**Forum mondial de l'harmonisation des Règlements
concernant les véhicules**

Amendements collectifs – Règlements n^{os} 48 et 123

Proposition d'amendements collectifs aux Règlements n^{os} 48 et 123

«Annexe 14

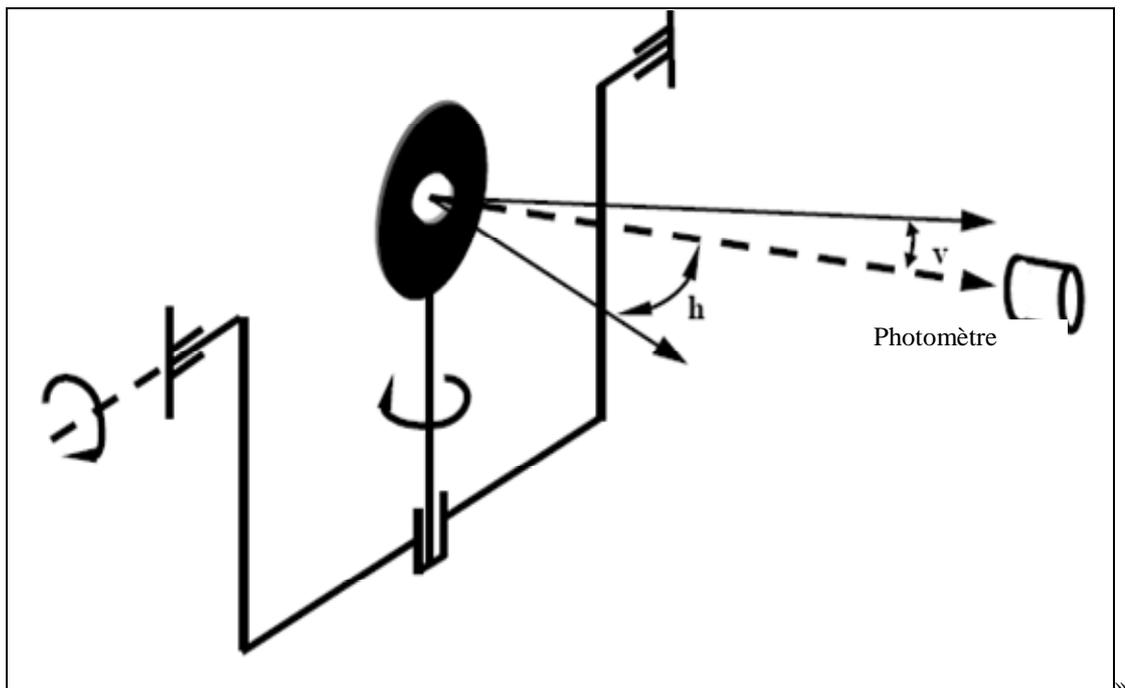
Ajouter un nouveau paragraphe 2.34, ainsi conçu:

«2.34 Par “gonio(photo)mètre” (sauf si un règlement spécifique en dispose autrement), on entend un système utilisé pour effectuer des mesures photométriques à partir des coordonnées angulaires indiquées en degrés sur une sphère ayant un axe polaire vertical conformément à la publication n° 70 de la CEI, Vienne 1987, c'est-à-dire correspondant à un gonio(photo)mètre dont l'axe horizontal est fixe par rapport au sol et l'axe de rotation, mobile, perpendiculaire à l'axe horizontal (voir l'annexe 14 du présent Règlement). Note: La publication de la CEI susmentionnée précise la procédure à suivre pour corriger les coordonnées angulaires lorsqu'un gonio(photo)mètre d'un type différent est utilisé.».

Ajouter une nouvelle annexe 14, ainsi conçue:

Gonio(photo)mètre utilisé pour effectuer des mesures photométriques, tel qu'il est défini au paragraphe 2.34 du présent Règlement:
